新望公司技術通報

2017.04.06

感謝您對新望產品的支持，為使新望產品配線方式一致並增進安裝便利性，產品預計於 2017 四月全機種（單相與三相 inverter）將配線接頭改為下方進線並調整建議進線孔位，影響機種及變更後的配線方式詳述如下，特發此技術通報告知，感謝您的配合。

- PV-3000N-V / PV-5000W-HV

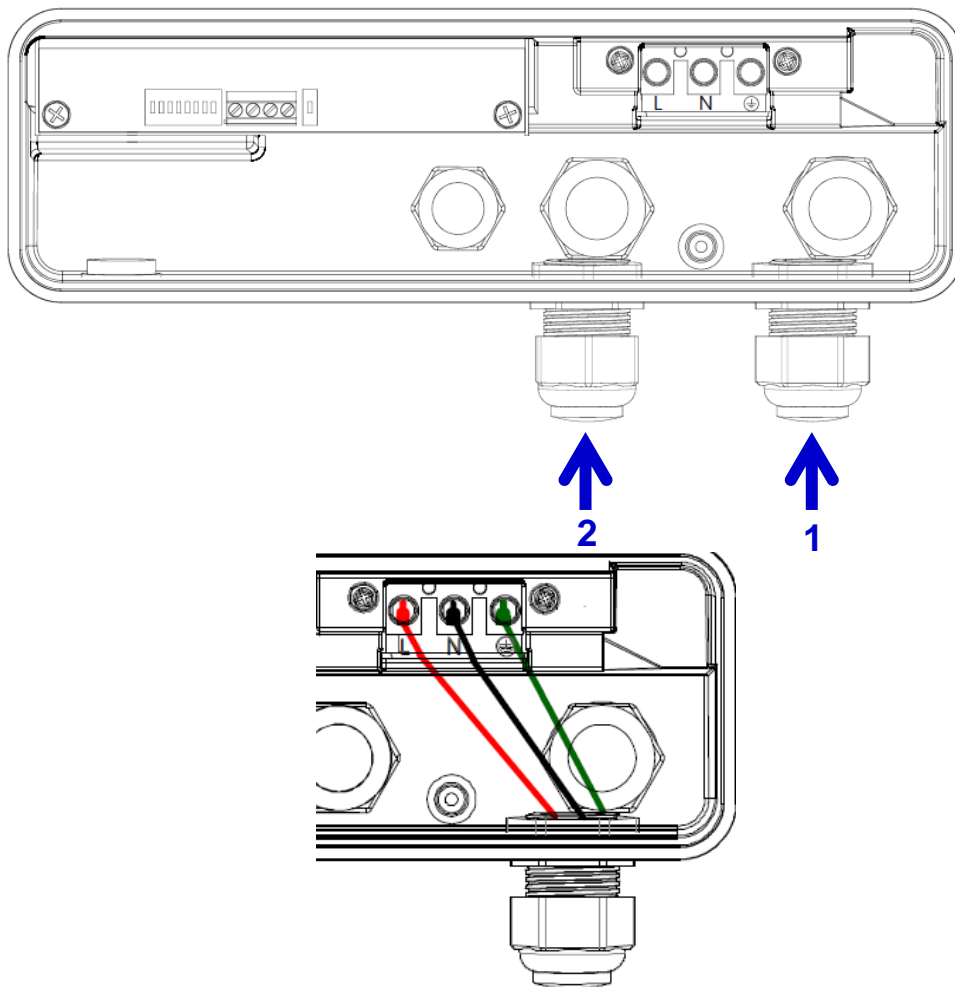
1. 交流電纜配線用 M25 電纜固定頭（建議 3.5/5.5/8mm² 絞線）
2. 訊號配線用 M25 電纜固定頭

● PV-5000W-V

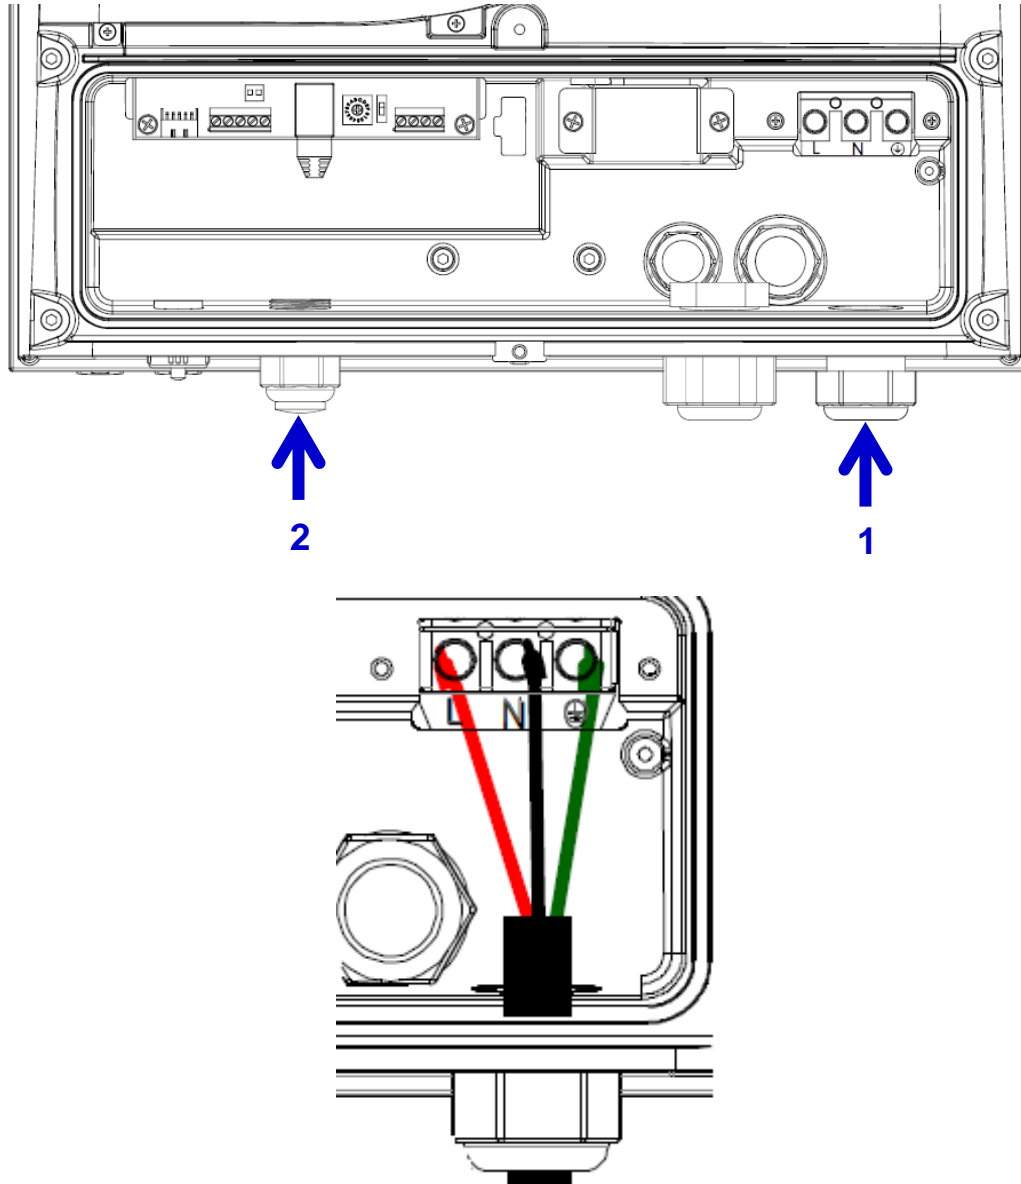
1. 交流電纜配線用 M32 電纜固定頭 (建議 3.5/5.5/8mm² 絞線)
2. 訊號配線用 M25 電纜固定頭

- PV-1000T-U

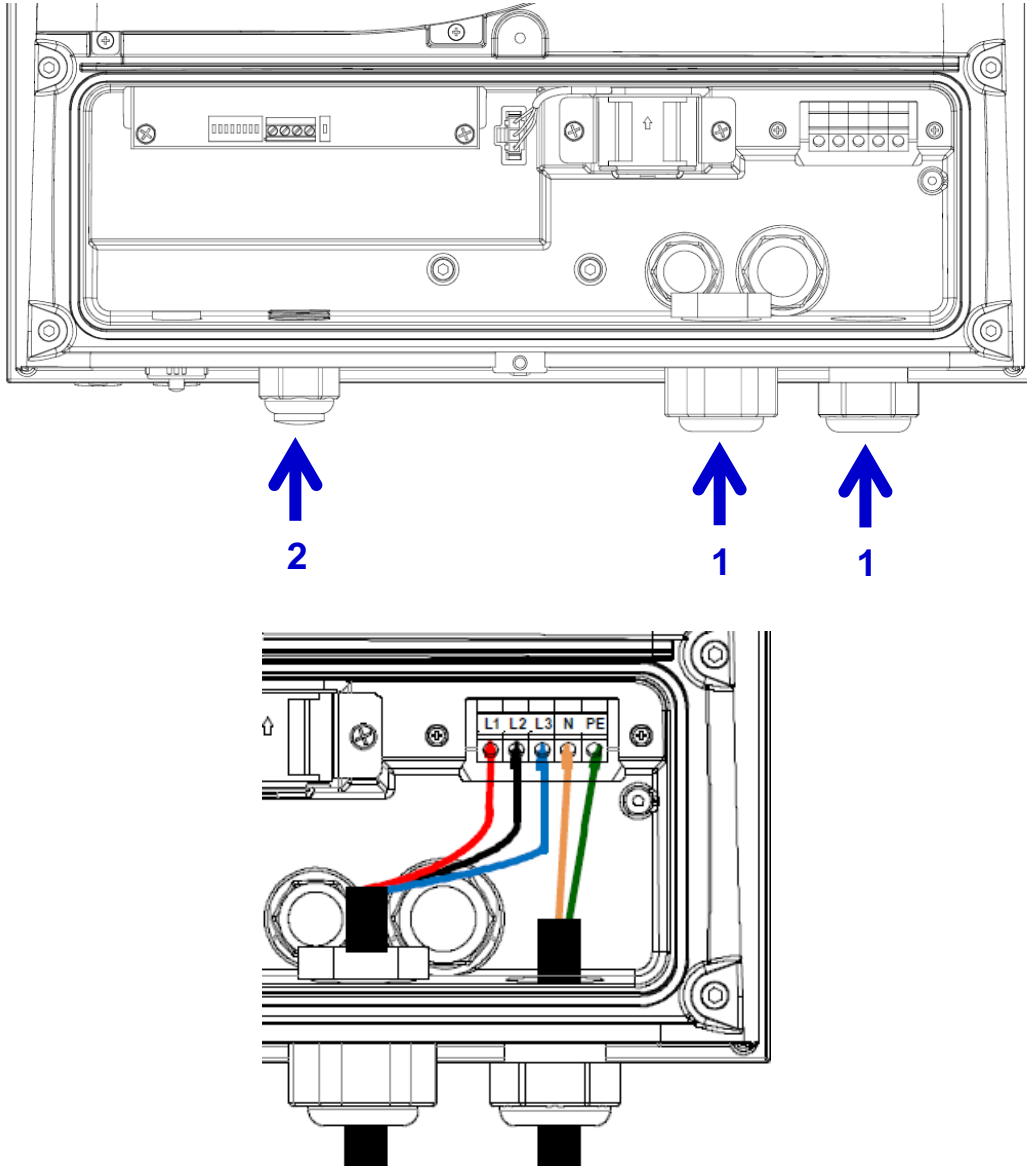
1. 交流電纜配線用 M32 電纜固定頭 (建議 3.5/5.5/8/14mm² 絞線)
2. 訊號配線用 M25 電纜固定頭

● PV-15000T-U

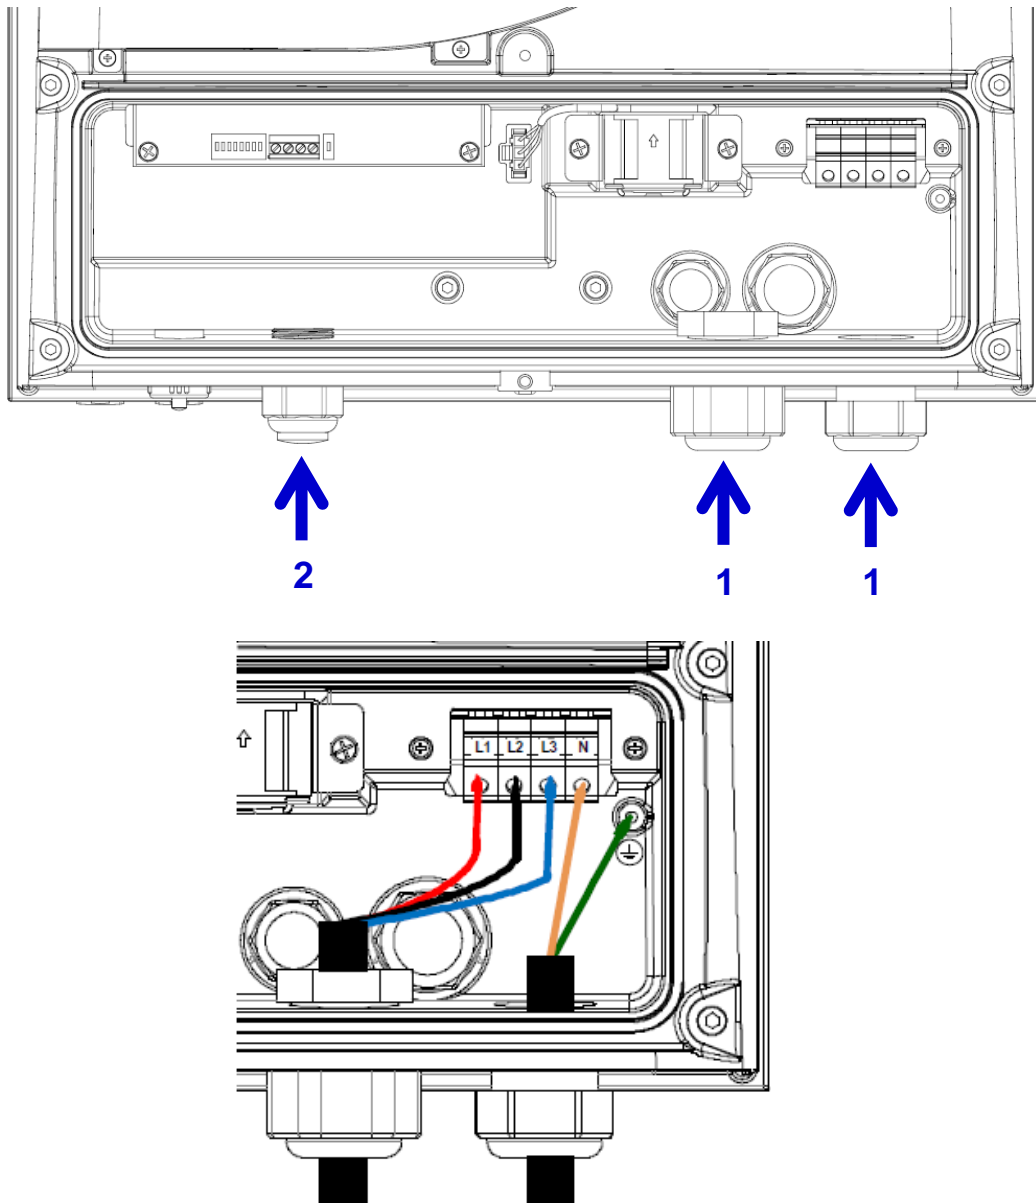
1. 交流電纜配線用 M32 電纜固定頭 (建議 3.5/5.5/8/14mm² 絞線)
2. 訊號配線用 M25 電纜固定頭
